改善箇所説明図

改善の内容

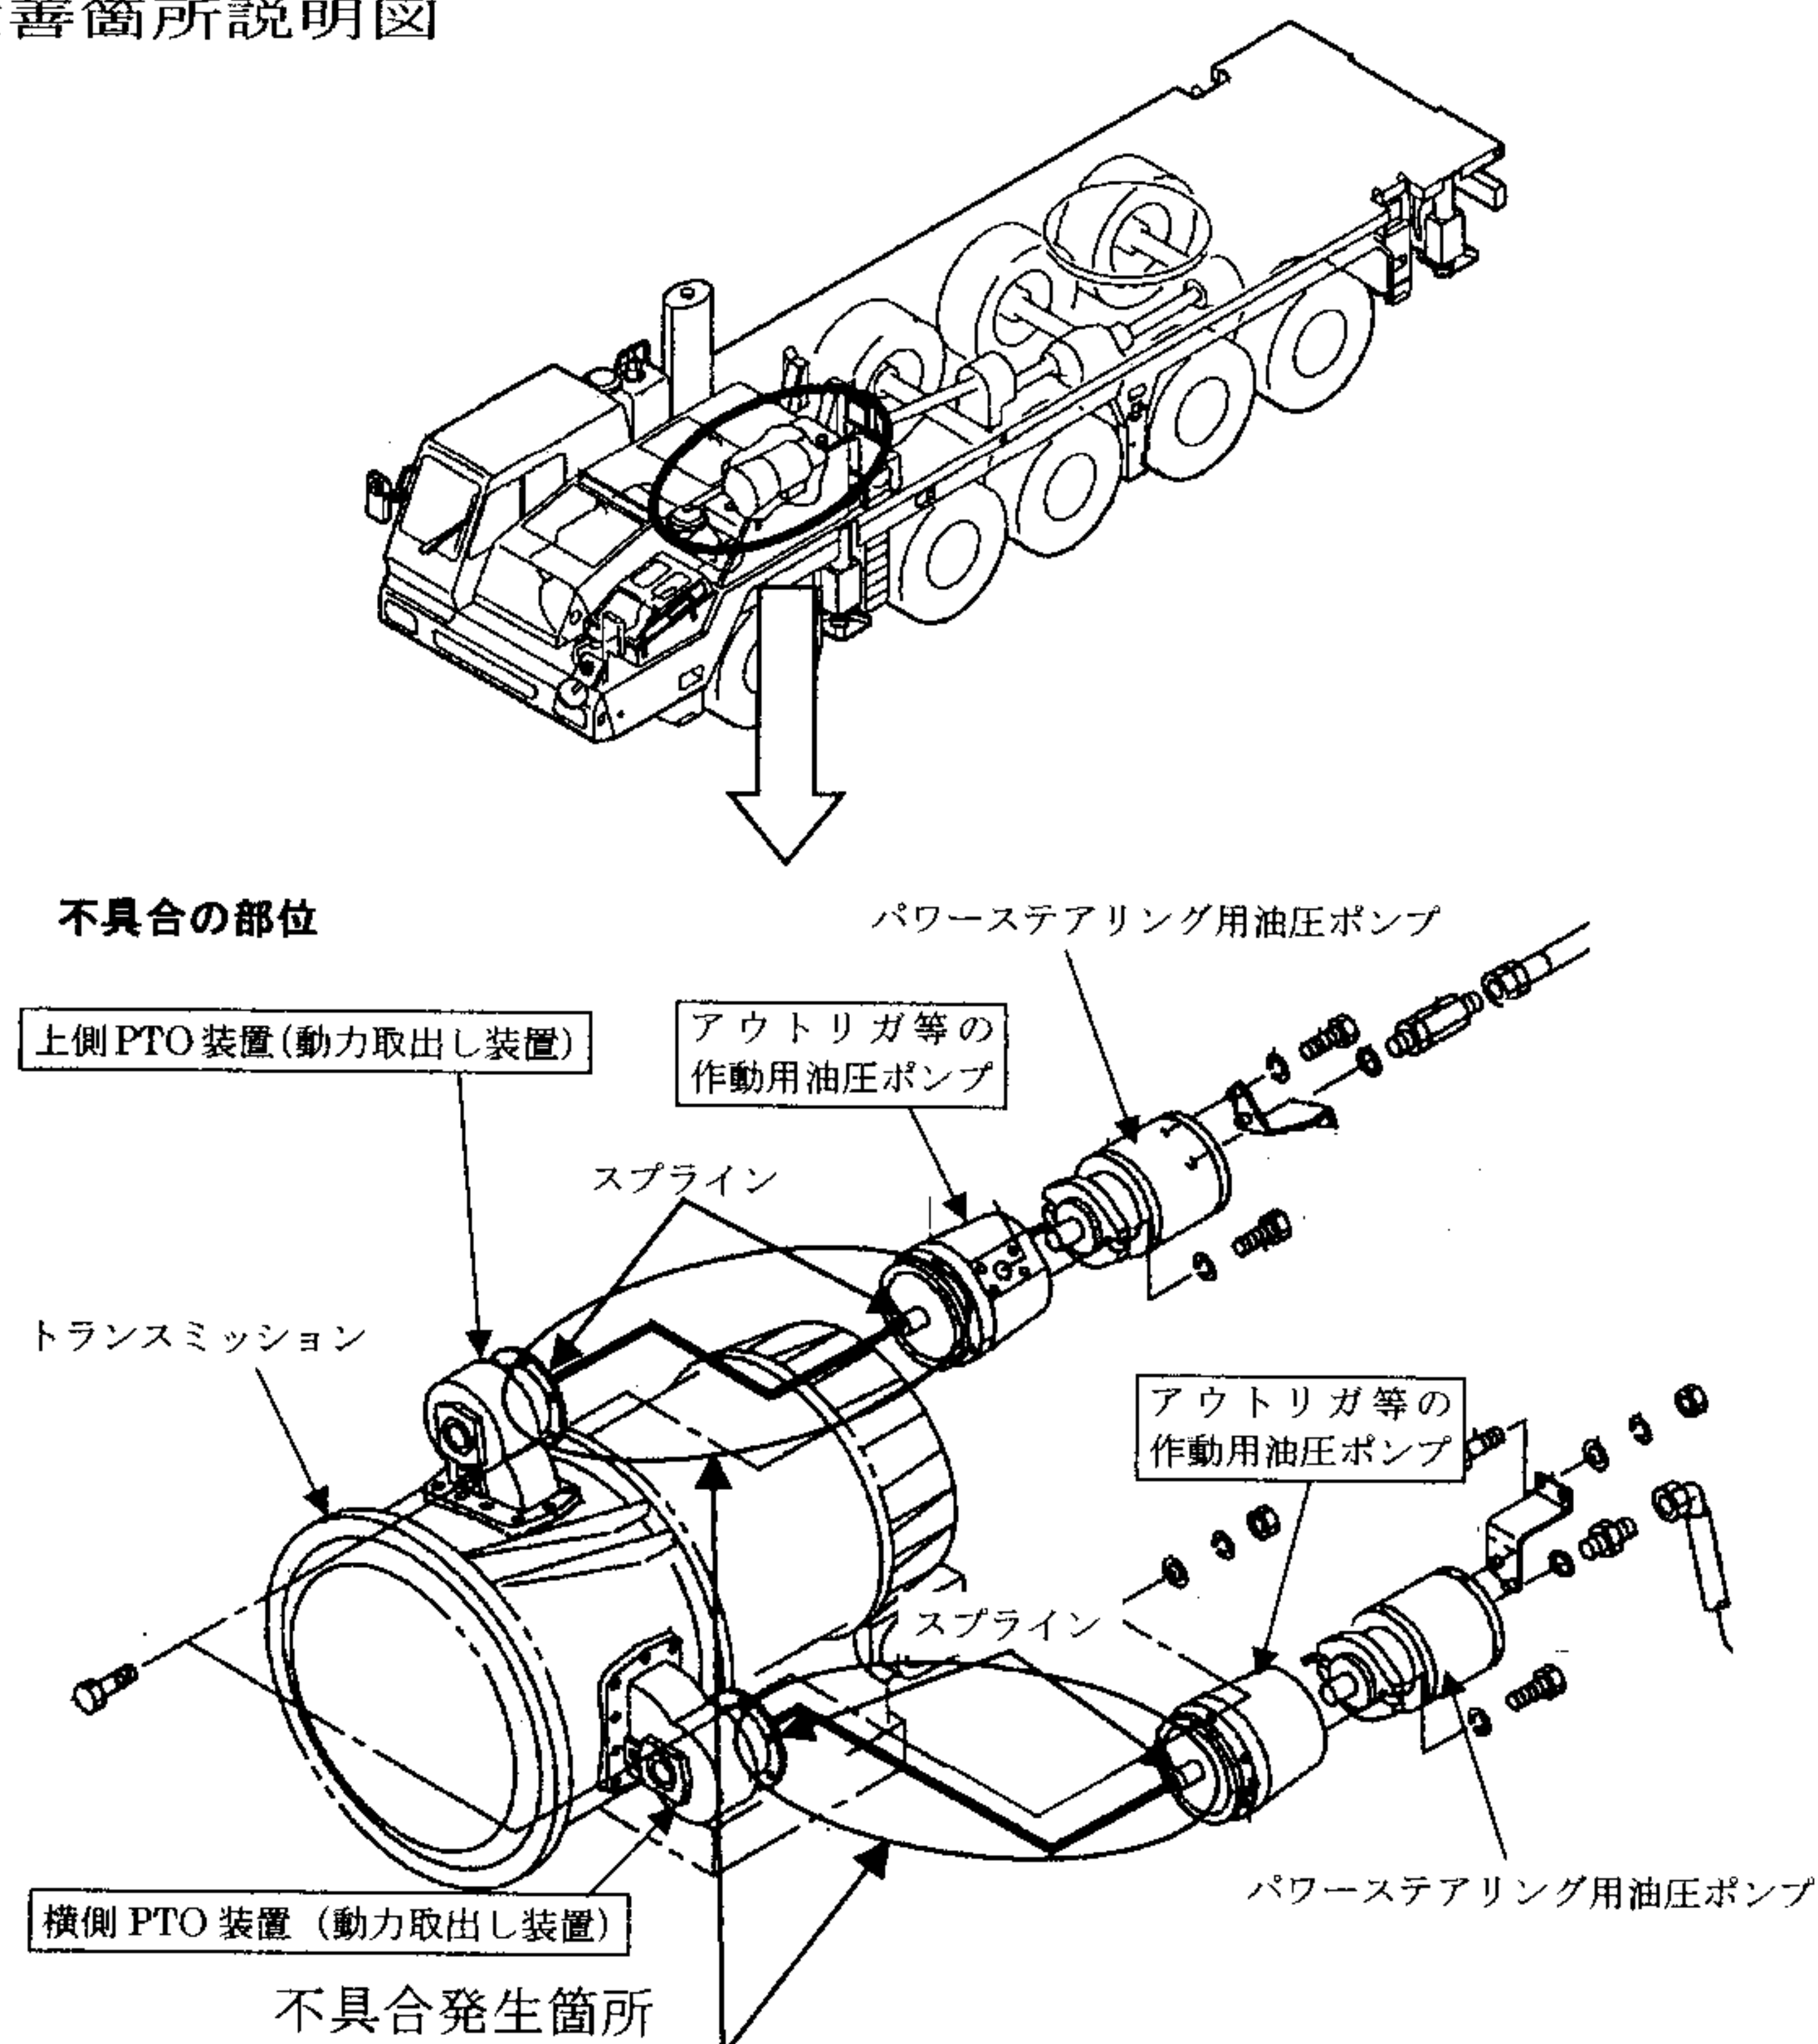
P T O 装置 (動力取り出し装置) とアウトリガ等の作動用油圧ポンプの接合部の防水構造が不適切であり、また当該 P T O 装置からの動力を当該油圧ポンプへ伝えるスプラインに塗布するグリース量が不足しているため、スプラインに錆が発生し、そのまま使用を続けると、当該スプラインが摩滅するものがある。そのため、当該油圧ポンプ及びパワーステアリング用油圧ポンプが作動しなくなり、アウトリガの作動及びサスペンションのオイル量の調整ができなくなるとともに、トランスミッション用オイルの冷却ファンが作動せず、オイルの温度が上昇して警告灯が点灯するおそれがあり、また、ハンドル操作力が増大するおそれがある。

全車両、P T O 装置及びアウトリガ等の作動用油圧ポンプを新品と交換し、スプライン部へのグリースの塗布と接合部のシーリングを追加する。

注： 内は交換部品を示す。
